NOTE TECHNIQUE N° 00103/LB - 26/02/2014

OBJET : LAVE-LINGE TOP FABRIQUÉS PAR MAYC (ESPAGNE) : AMÉLIORATIONS SUR LES COUVERCLES ET CADRES SUPERIEURS.

Tableau 1	
Cadre avant modification Réf. 46004798	Cadre après modification Réf. 81453704

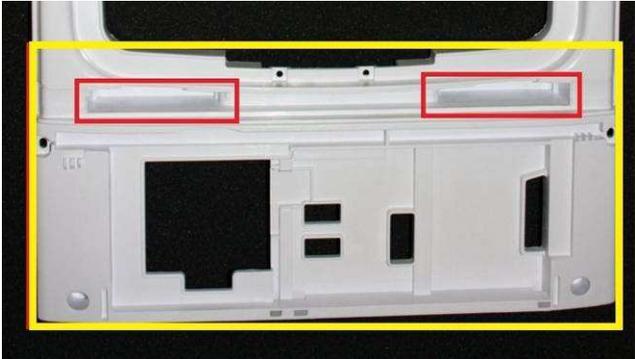
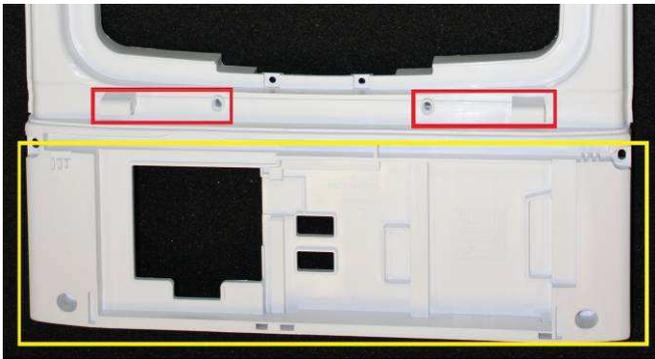
Nous avons apporté, en fabrication, les améliorations citées en objet et visant essentiellement à prévenir le risque de fuite d'eau entre les composants dont il est question. Les modifications concernent aussi bien les fixations des couvercles aux cadres supérieurs que les cadres eux-mêmes dans les zones de fixation des couvercles. L'image ci-dessous permet de comparer le couvercle avant modification (réf. A sur la Figure 1) à la nouvelle version modifiée et améliorée du couvercle (réf. B sur la Figure 1) :

Les images ci-après illustrent en détail les différences entre les cadres avant modification et la nouvelle version modifiée et améliorée des pièces correspondantes :

- Les cadres supérieurs avant modification (illustrées dans la case de gauche des Tableaux 1, 2 et 3 restent disponibles et seront fournies comme pièces détachées jusqu'à épuisement des stocks).

En cas d'indisponibilité de l'un des modèles de cadres supérieurs non modifiés, vous devrez commander les deux nouveaux composants correspondants (nouveau cadre et nouveau couvercle), en identifiant le n° de série du nouveau cadre à l'aide des images des Tableaux 1, 2 et 3 et de la liste récapitulative figurant dans le Tableau 5, puis en recherchant la Réf. du nouveau couvercle dans le Tableau 6.
